Fråsegn - Samnanger - kommunedelplan for akvakultur i sjø

Vi viser til brev datert 15.06.2022 der Samnanger kommune legg «Kommunedelplan for akvakultur i sjø 2022 - 2031» ut til høyring og offentleg ettersyn med høyringsfrist 26.08.2022. Kommunen handsama saka i naturutvalet sitt møte den 31.05.2022 i sak NAT-017/22. Saksdokumenta omfattar følgjande dokument:

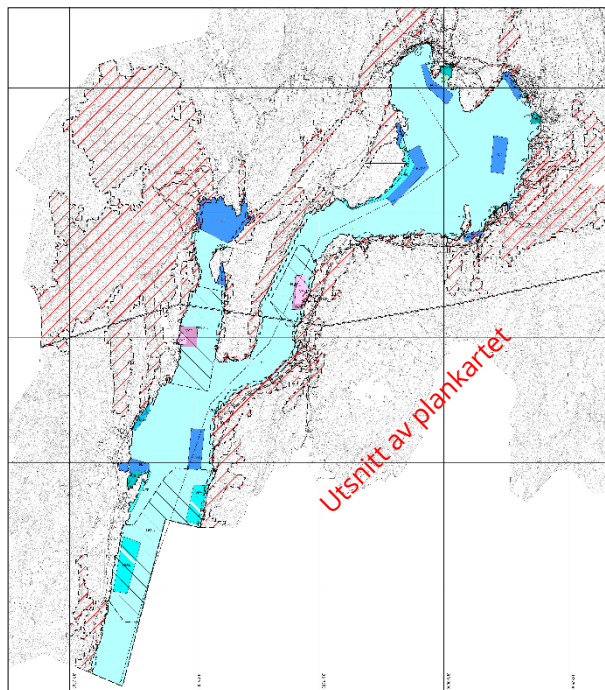
Planframlegget opnar for å ta ut to eksisterande lokalitetar (ikkje i drift) og leggje inn to nye. Status for arealbruk vil etter dette bli:

Område	Areal i gjeldande plan	Areal i planframlegg	Endring i areal
Sagen II (ID i ny plan VA01- 02)	36 daa	145 daa	+109 daa
Nygård (ID i ny plan VA03- 04)	128 daa	162 daa	+34 daa
Erevika (ID i ny plan VKA1)		215 daa	+215 daa
Solbjørg (ID i ny plan VKA2)		354 daa	+354 daa
Djupedalen (KPA 2018)	173 daa		-173 daa
Hetlevika (KPA 2018)	70 daa		-70 daa
SUM	391 daa	876 daa	+469 daa

Kartutsnittet viser godkjente akvakulturlokalitetar i Bjørnafjordbassenget.
Henta frå Fiskeridirektoratet si kartløyving august 2022.

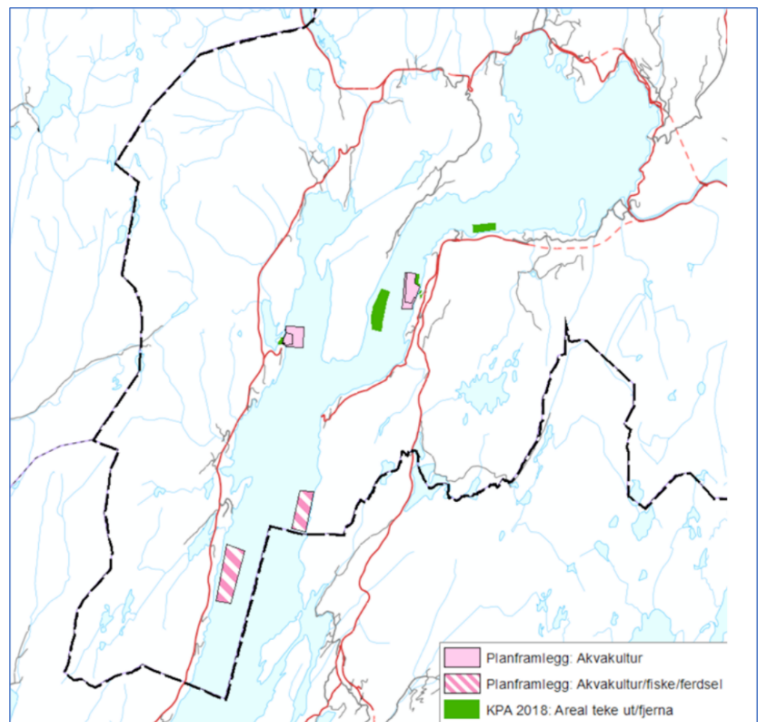
samla belastning i heile Bjørnafjordbassenget. I planforslaget er berre verknadene av dei føreslegne lokale tiltaka vurderte opp mot samla belastning, og då meir basert på kva ein trur enn basert på reelle fakta. Ein har slik vi forstår det, ikkje reelt vurdert om det er rom for eventuell ny aktivitet opp mot den samla eksisterande aktiviteten i Bjørnafjordbassenget, og eventuelt kva type aktivitet som kan vere akseptabel. Det er berre lagt til grunn at miljøkrav vil hindre eller redusere utslipp til eit nivå tilnærma lik 0, noko som per i dag ikkje er realistisk med omsyn til t.d. fiskeoppdrett. Sjølv eit lukka anlegg vil berre i mindre grad kunne bidra med å redusere utslipp (forureining), og vil difor framleis krevje ein god resipient.

Vidare; sjølv om tal lokalitetar sett av til akvakulturføremål er det same, så er likevel arealet sett av til føremålet meir enn dobla, noko som vil kunne gje større belastning på fjordsystemet, rett nok avhengig av kva type aktivitet som vert etablert.
